**Van:** "[redacted] | roosprojectmanagement" <[redacted]@roosprojectmanagement.nl>  
**Verzonden:** dinsdag 8 oktober 2024 13:42  
**Aan:** "[redacted]" <[redacted]@odijmond.nl>  
**Cc:** "[redacted]" <[redacted]@floreat.nl>; "[redacted]" <[redacted]@[redacted]> "[redacted]" <[redacted]@sixlegal.nl>  
**Onderwerp:** Sandevoerde, wijziging ondergeschikte aard kapvergunning incl. aangepaste BEA en aangepast IP  
**Bijlage(n):** 045.058\_IP\_model D\_20241004.pdf, 24126 BEA Sandevoerde Zandvoort versie 1.1.pdf

Hierbij sturen wij u de volgende stukken ten behoeve van een wijziging van ondergeschikte aard met betrekking tot de verstrekte kapvergunning met nummer [redacted] ODIJ-Z-24-138886 d.d. 08-07-2024

**Sandvoerde te Zandvoort**  
 Sandoerde Ontwikkeling B.V.  
 inrichtingsplan Model D Nieuw situatie

# Boom Effect Analyse Park Sandevoerde Zand- voort

## Bijlage 1. Overzichtskaart projectgebied

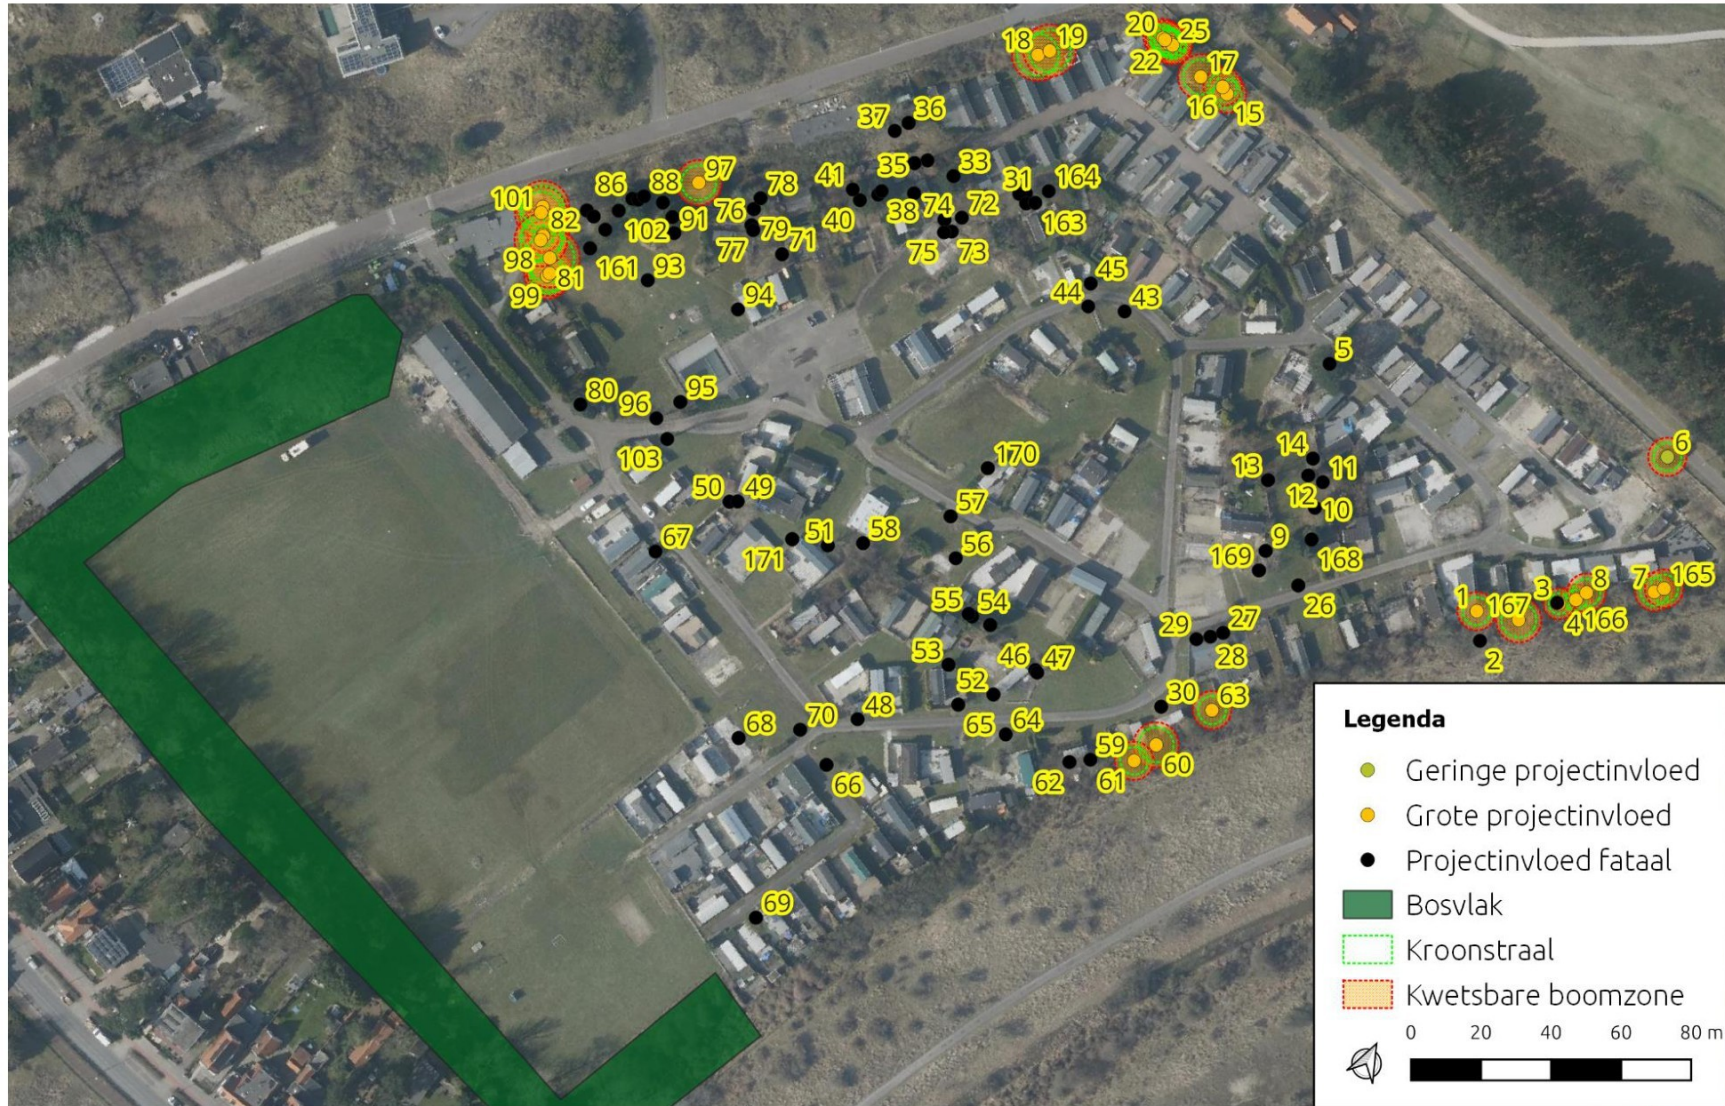
- De aangepaste bomeneffectenanalyse van Tree-o-logic d.d. 08 oktober 2024 waarin de eerder foutief aangegeven watergang rondom het plan is weggelaten.
- Het aangepaste inrichtingsplan van OPG d.d. 04-10-2024, deze is aangepast in verband met het feit dat er 85 bomen zullen moeten worden geveld i.p.v. de eerder in de aanvraag aangegeven 60 stuks.  
Dat er 85 stuks geveld moeten worden is gebleken uit de bomeneffectenanalyse die wij op verzoek van de ODIJ hebben laten maken nadat wij de vergunningsaanvraag hadden ingediend.  
Wij compenseren deze ruimhartig met 100 bomen daar waar het beleid van de gemeente Haarlem is om 1 op 1 te vervangen. Als stamotrek houden wij de voor private terreinen gebruikelijke 12-14 cm aan.
